**Avis de la Mission Régionale d'Autorité environnementale
de la région Occitanie
sur la révision allégée du plan local d'urbanisme
de Sigean (11)**

**N° saisine 2019-7732
n°MRAe 2019AO133**

Le projet d'aménagement se traduit dans le plan de zonage suivant :

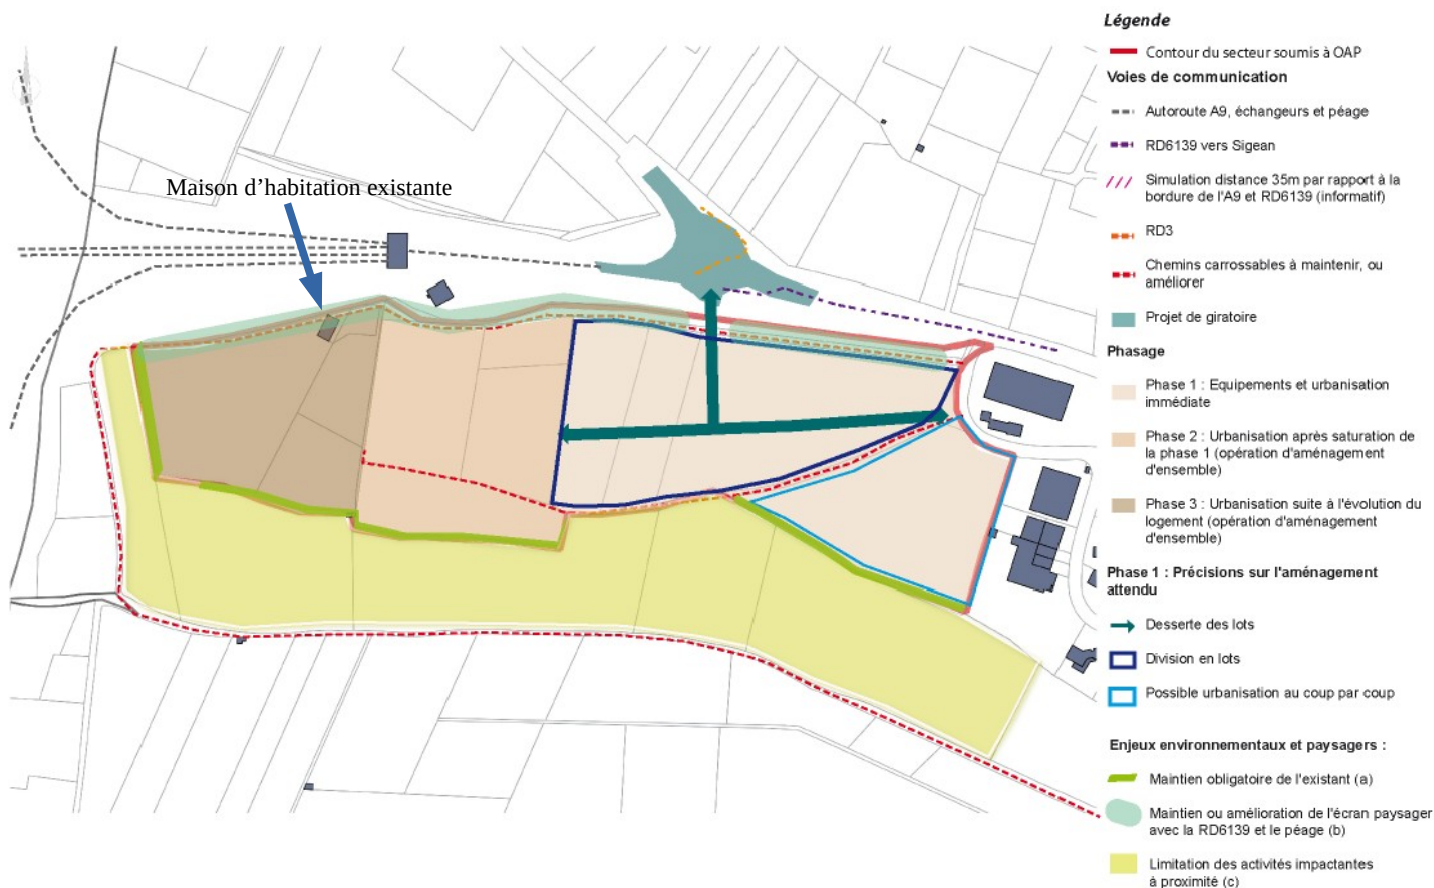
Une maison d'habitation est actuellement présente à l'ouest de la zone projetée, matérialisée dans le schéma ci-dessous par un rectangle violet. A l'occasion de la troisième phase du projet, il conviendra de porter attention sur les enjeux spécifiques liées à l'évolution du bâti existant.

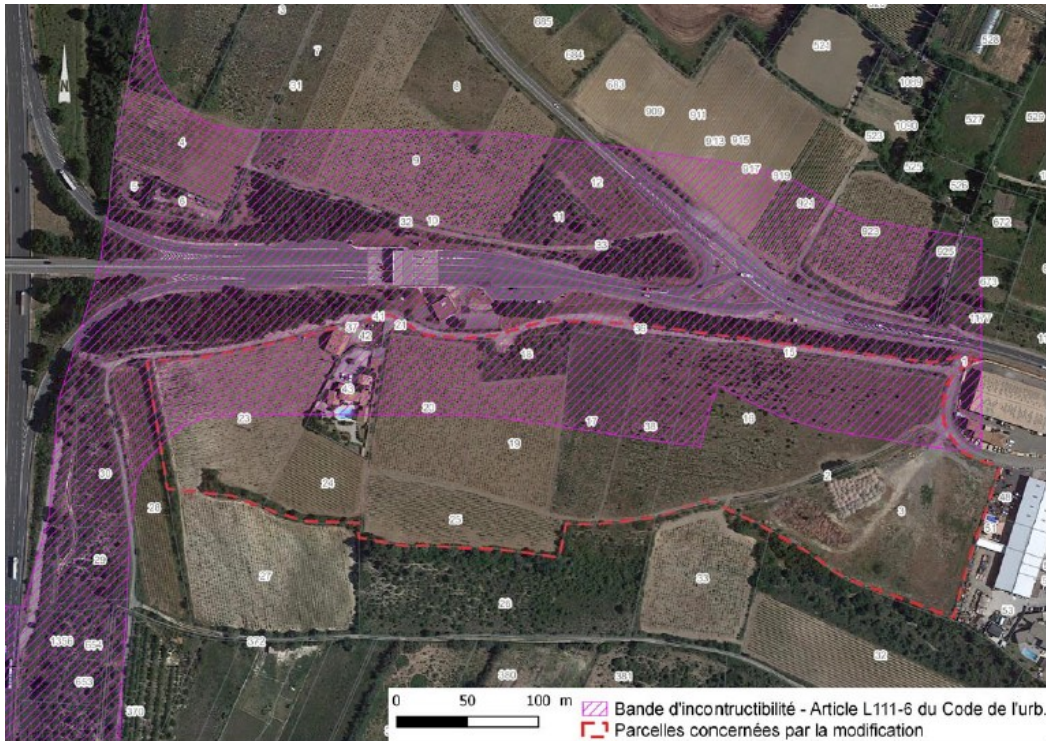
De plus, le nord du secteur est grévé par une inconstructibilité générée par l'autoroute (péage et échangeur) et par la RD 6139, portée à 100 mètres de l'axe de l'autoroute A9 et de 75 mètres de la RD 6139⁶. L'aménagement de ce secteur a donc nécessité une étude dérogatoire, conformément à l'article L.111-8⁷ du code de l'urbanisme, qui a conclu favorablement à la possibilité de construire dans la zone. Le règlement écrit prévoit un espace tampon de minimum 35 m entre la RD 6139 ou la bretelle d'accès à l'A9. Toutefois, la MRAe relève qu'il n'y a pas eu de relevés des niveaux sonores perçus sur la zone de projet, ce qui aurait pu permettre d'identifier précisément les enjeux et en fonction de proposer des mesures d'évitement et de réduction appropriées, comme l'orientation des bâtiments, la limitation de leur hauteur ou la pose de merlons acoustiques ou ouvrages anti-bruit, dans le respect d'une bonne intégration paysagère.

La MRAe recommande :

- de reporter sur le document graphique ou en annexe du PLU les périmètres d'exposition au bruit tels que définis dans l'arrêté préfectoral portant classement sonore des infrastructures de transport terrestre sur la commune de Sigeau ;
- de produire une carte des niveaux sonores au droit du projet ;
- d'identifier les enjeux de la zone y compris sur la qualité de l'air et d'en déduire des mesures d'évitement et de réduction proportionnées à ces enjeux, pour les traduire dans l'OAP.
